Ministero dell'Ambiente e della Tutela del Territorio  
del Mare - D.G. Valutazioni e Autorizzazioni Ambientali  
E prot DVA-2015-0021032 del 10/08/2015

**DA PROF. TIZIANA VANORIO**  
**PROFESSORE DI GEOFISICA - FISICA DELLE ROCCE**  
**DIRETTORE DEL LABORATORIO DI FISICA DELLE ROCCE**  
**STANFORD UNIVERSITY, CALIFORNIA, USA**

**Oggetto:** Nota sul progetto per la realizzazione di un impianto geotermico pilota "Serrara Fontana" nell'area del Permesso di Ricerca "Ischia Forio" (<http://www.va.minambiente.it/it-IT/Oggetti/Info/1547>)

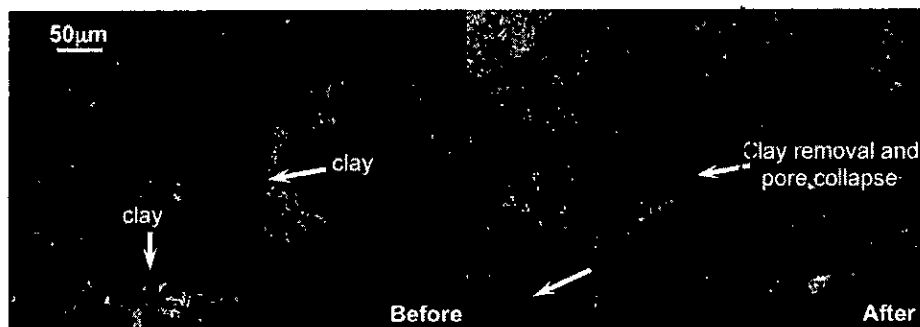
Diretta conseguenza di questi bassi valori delle proprietà elasto-meccaniche è che, tali rocce esibiscono una maggiore compressibilità se i fluidi che le permeano sono rimossi dal loro spazio poroso. A livello macroscopico ciò genera fenomeni di subsidenza. Questo processo, tuttavia, è esacerbato se il fluido immesso nel sottosuolo non è in equilibrio termodinamico con esso (i.e., diversa temperatura e pressione, e quindi, salinità e chimismo); in quanto tale immissione contribuisce ad alterare ulteriormente l'iniziale porosità, rigidità, e compressibilità della formazione rocciosa (Vanorio 2015, Figura 1) e quindi ad indebolire la formazione

rocciosa. Un esempio di come l'interazione chimica fluido-roccia (Hermansen et al., 1997), possa amplificare il fenomeno di subsidenza è rappresentato dal famosissimo caso del reservoir di Ekofisk nel Mar del Nord dove la reiniezione, avviata semplicemente per compensare l'estrazione, e quindi per mitigare la subsidenza, ha invece finito per amplificarla, causando un abbassamento del suolo di ca. 3m. E' necessario quindi che questi fenomeni siano attentamente esaminati in fase pre-esplorativa attraverso studi ad hoc di laboratorio (Torsaeter, 1984; Vanorio, 2015) in modo da studiare la risposta dei tufi ischitani all'iniezione e, conseguentemente, creare il set di parametri essenziali per eseguire simulazioni più accurate.
